## Eugen Franković

Prethodni izvještaj

# Amfiteatar u Puli: izvještaj o projektu adaptacije i radovima u toku

*Intervencija u parapetnoj zoni (odносно ograda caffè-terase) na razini prvog cirkularnog hodnika amfiteatra; srpanj 1985.*

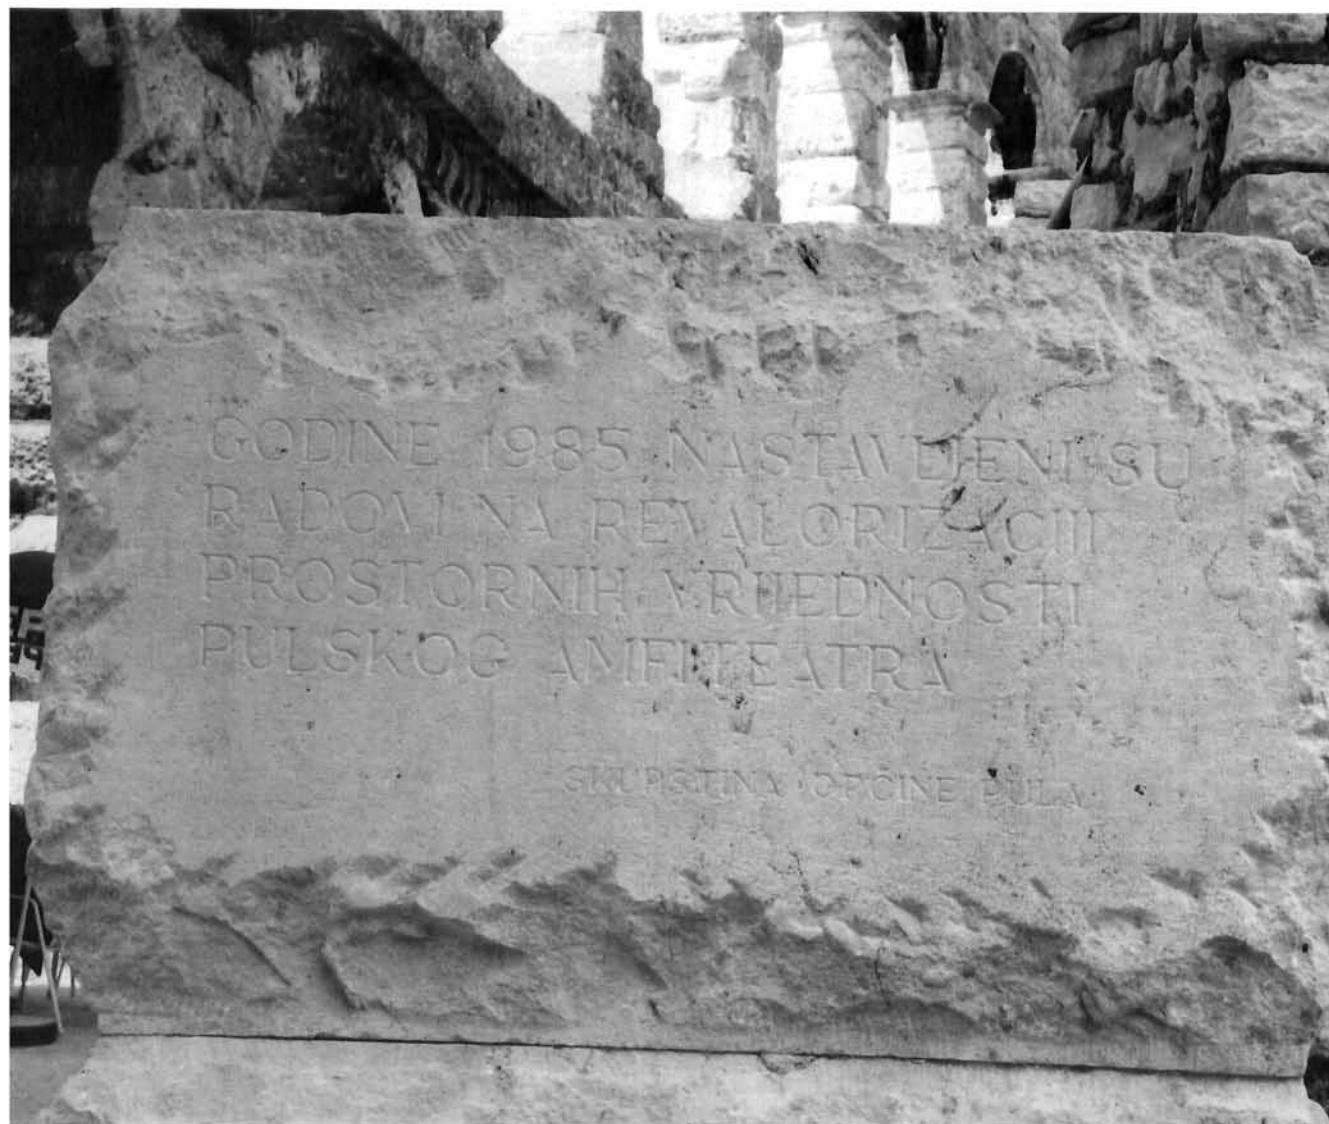
**3.3. Novi materijali, ograda hodnika.** Nedopustiva je upotreba industrijskog, sintetskog materijala, kao što je plastika, na amfiteatru. Fakturom koja »korespondira« kamenu, ili ga imitira, ništa se ne olakšava. Demonstracija stvarnih karakteristika plastike ovdje je arogantna agresija na spomenik, a prikrivanje — prijevara surrogatom. Ostaje otvoren problem nosača ograde; vidljivi su tragovi njihova pričvršćivanja na stupovima a više od toga je teško odrediti; projektanti nisu raspolagali pouzdanim uvidom.
